Ref. Núm Expedient 120215 LESU Servituds Pla de les Forques r00

ANNEX AL PLA ESPECIAL I PROJECTE BÀSIC I D'EXECUCIÓ PER A LA CONSTRUCCIÓ D'UN CENTRE DE TELECOMUNICACIONS.

ESTUDI TOPOGRÀFIC PER ACOTAR L'ALÇADA D'UN FUTUR CENTRE DE TELECOMUNICACIONS.

1914 – La Seu d'Urgell

E10 Topogràfic.

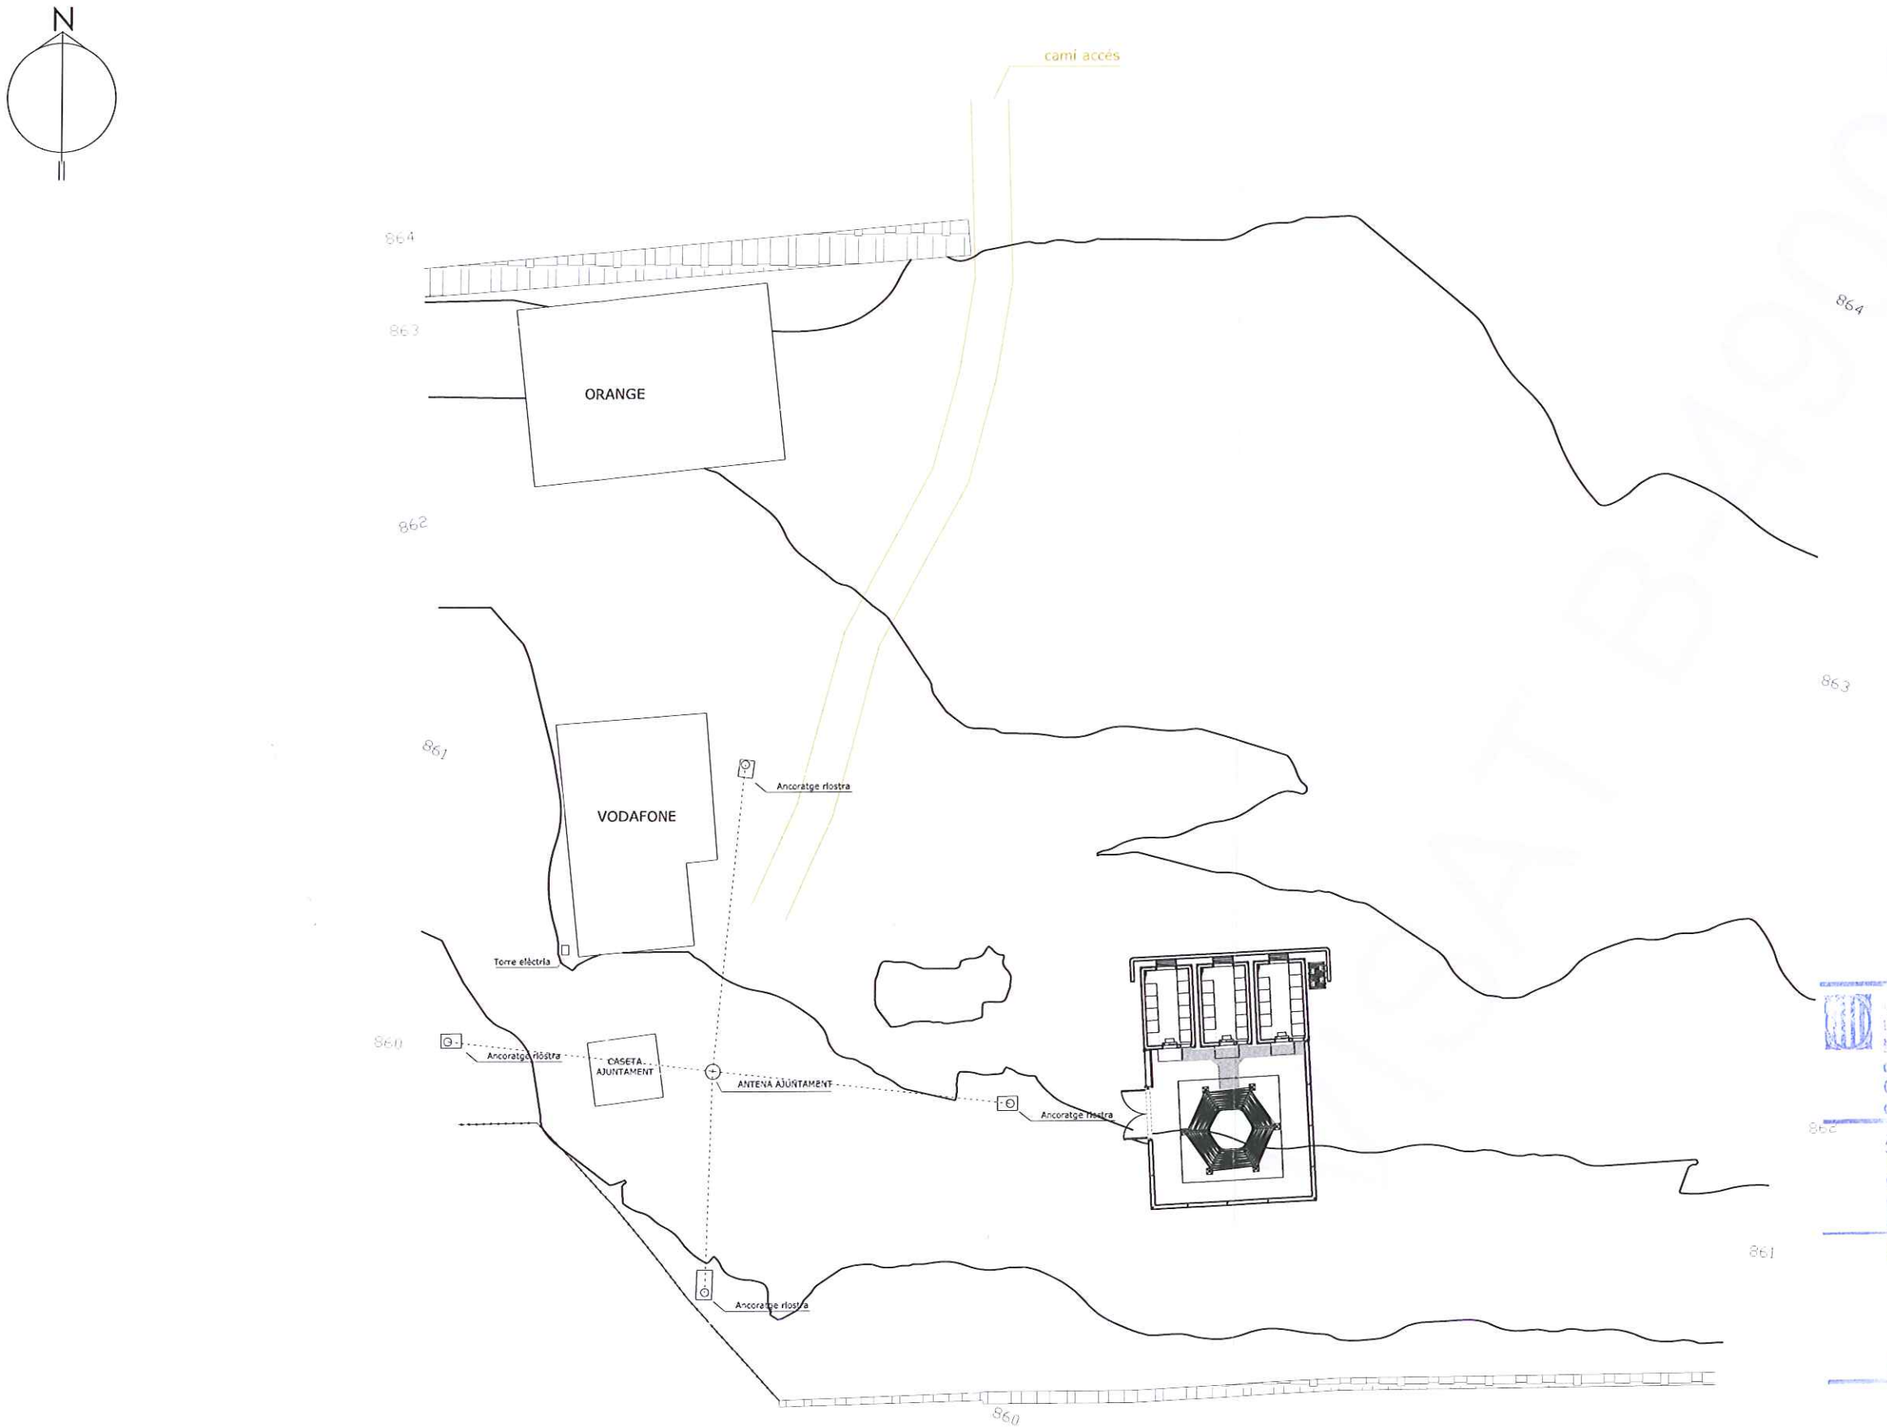
b) **Manca un estudi topogràfic de detall** per marcar la localització i la cota sobre el nivell del mar exacta on s'aixecarà el Centre de Telecomunicacions. Observant la cartografia existent de l' Institut Cartogràfic de Catalunya la localització proposada té una cota sobre el nivell del mar entre 860 i 865 metres. En aquest cas en aquest interval de cotes està la diferència entre produir-se o no vulneracions per part de l'estructura proposada al document. Amb la cota base utilitzada al document (865 metres) **es produiria vulneració per la superfície d'aproximació de precisió.**

Per acotar exactament l'alçada del terreny on es vol construir el nou centre, s'ha encarregat a l'empresa "G3 Desenvolupament Territorial, S.L." que realitzés un aixecament topogràfic per poder disposar d'un mapa de la zona amb major precisió, que disposés de corbes de nivell que marquessin la diferència d'alçada amb intervals d'un metre.

Adjuntem en aquest document un plànol de la ubicació exacta del futur Centre de Telecomunicacions, usant com a base aquest plànol d'aixecament topogràfic, on queda establert que la base de la torre que vol construir el Centre de Telecomunicacions, es trobarà a una cota de 861 metres respecte el nivell del mar.

Nº Plànol
A03
2011/496-100

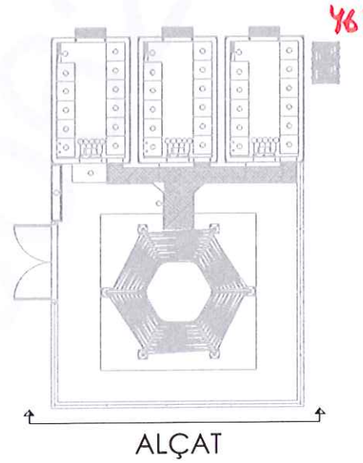
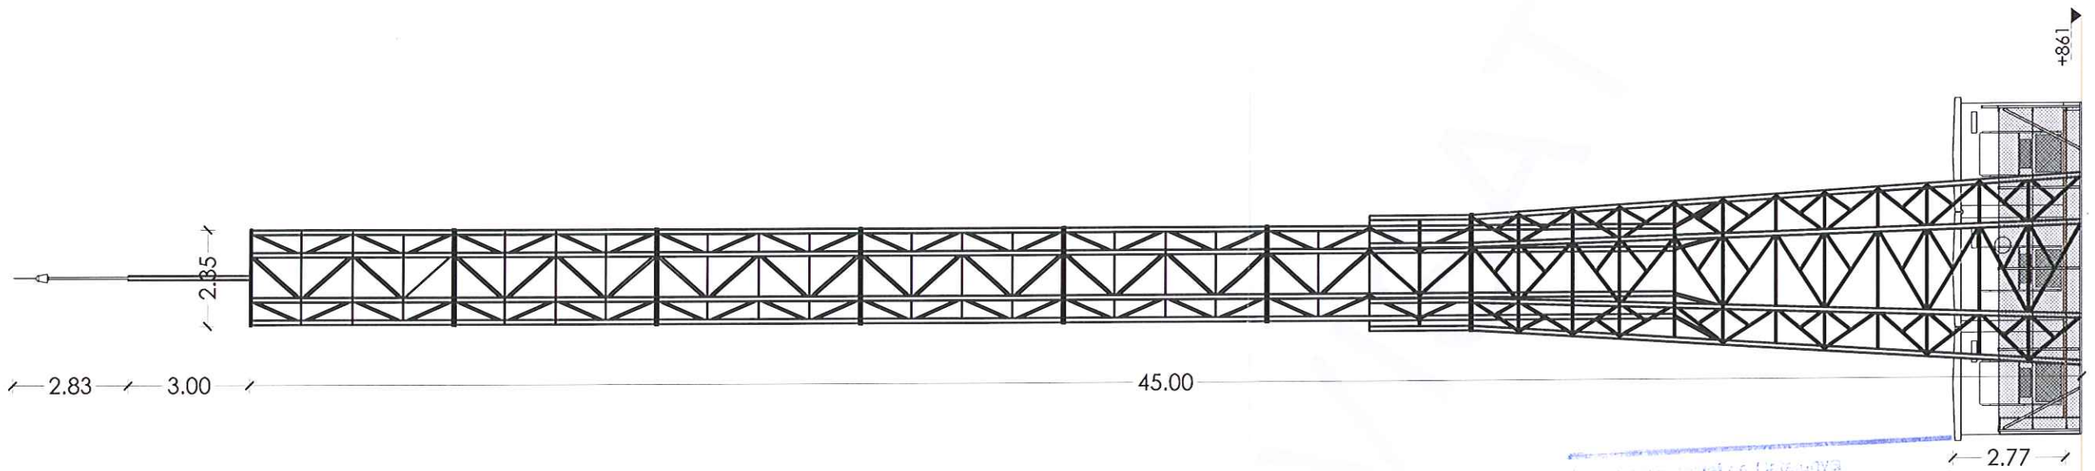
c) El document no defineix el volum i alçada de les antenes que es preveu situar a l'extrem superior de l'estructura i que per tant poden sobresortir d'aquesta.

En el tercer cas s'exposen les condicions més exigents, sent aquestes que per la distància on es vol ubicar el Centre de Telecomunicacions i per una cota de 862 metres respecte el nivell del mar, les servituds de pas començarien a partir dels 52 metres d'alçada.

La torre que es vol construir està detallada en el "Pla especial i projecte bàsic i d'execució per a la construcció d'un centre de telecomunicacions. 1914 – La Seu d'Urgell – Pla de les Forques. Novembre de 2011 ", tindrà una alçada total de 50,83 metres, tal i com es pot veure en un plànol adjunt, i al quedar ubicada en la cota 861 sobre el nivell del mar, segons l'estudi topogràfic realitzat, compleix d'aquesta manera amb les exigències de l'informe presentat pel Servei d'Aeroports i Transport Aeri del Departament de Territori i Sostenibilitat respecte a la superfície d'aproximació de precisió, que es correspon amb l'escenari més restrictiu dels tres observats en l'informe.
